监 理 日 志

工程名称：河北以岭药业 1.53384MWp 分布式光伏发电项目工程

2017-4-11国际制药车间横梁连接处不符设计要求

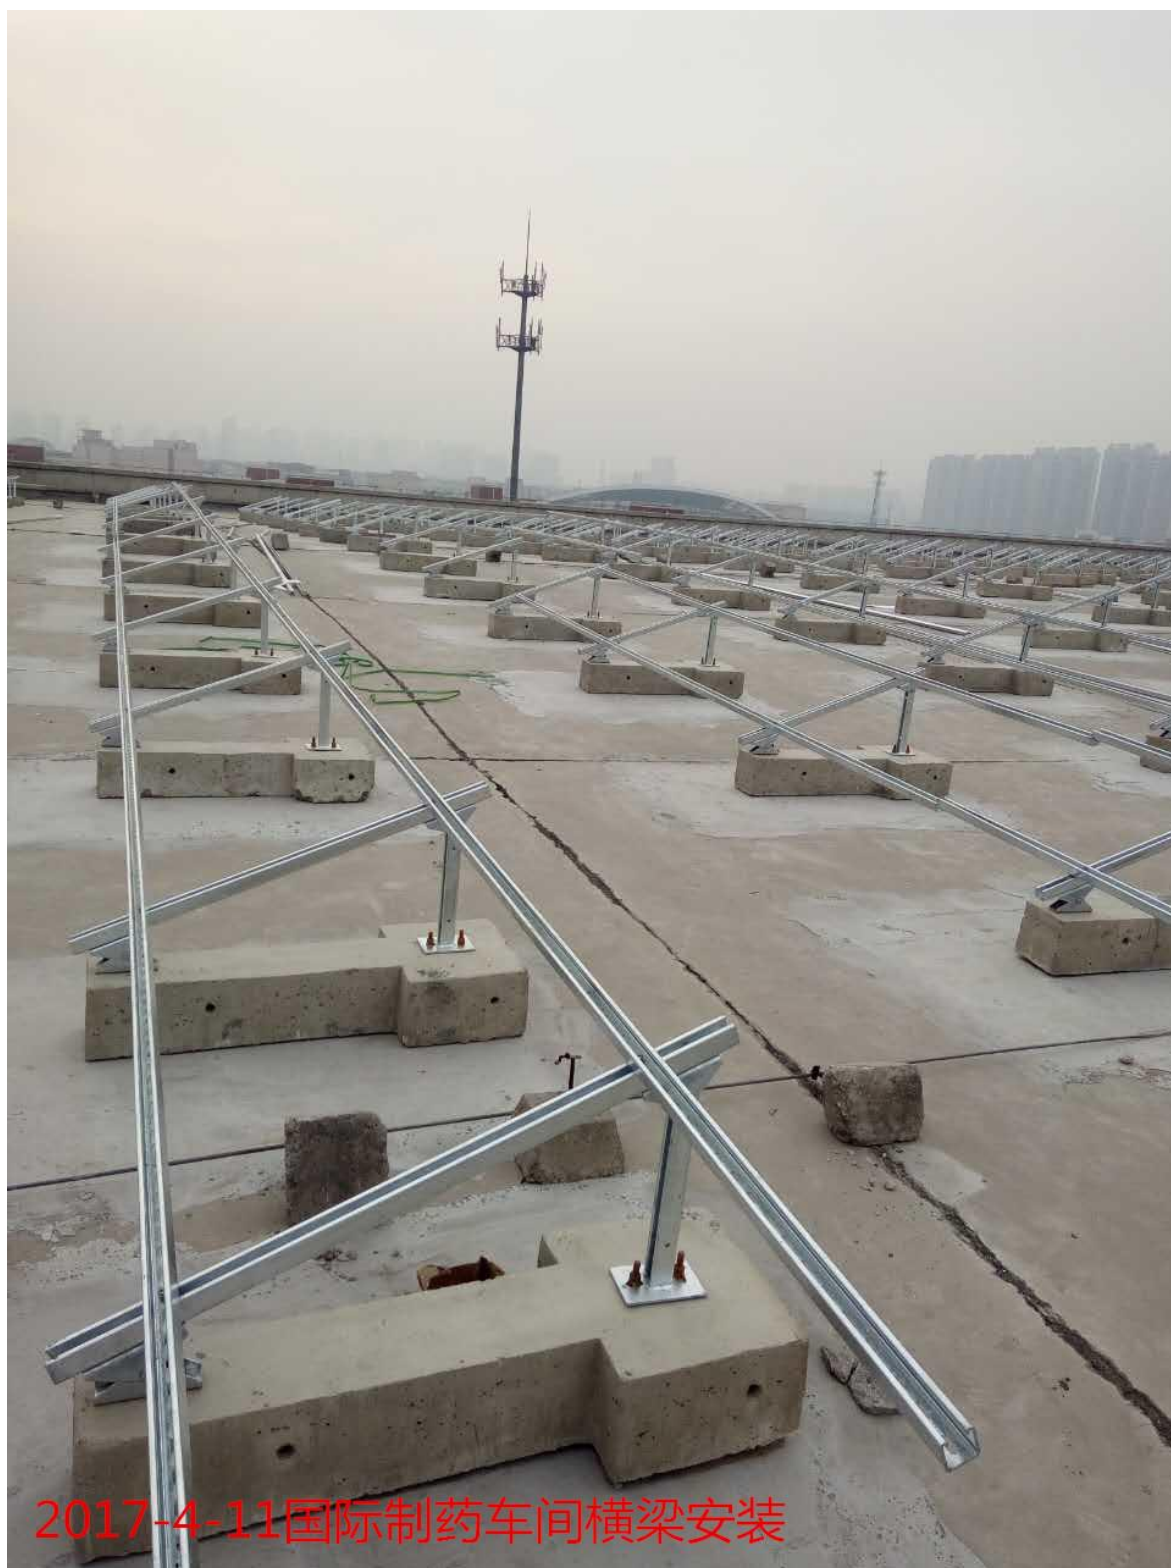
监 理 工 作 情 况	1、 国际制药车间组件安装检查，安装符合设计规范要求 2、 国际制药车间横梁安装检查，横梁上下间距符合设计规范要求，发现横梁连接处大于设计图纸规定范围尺寸，现场提出横梁拆除重新安装，安装必须按图纸设计尺寸要求施工；施工人员未戴安全帽，现场提出警告	
施 工 情 况	施工单位	施工内容及进度
	河北能源	1、 国际制药组件安装 2、 国际制药横梁安装
其 它 事 项		
本日现场监理人员		朱有敏
记录人:朱有敏		总监理工程师/总监理工程师代表（签字）：
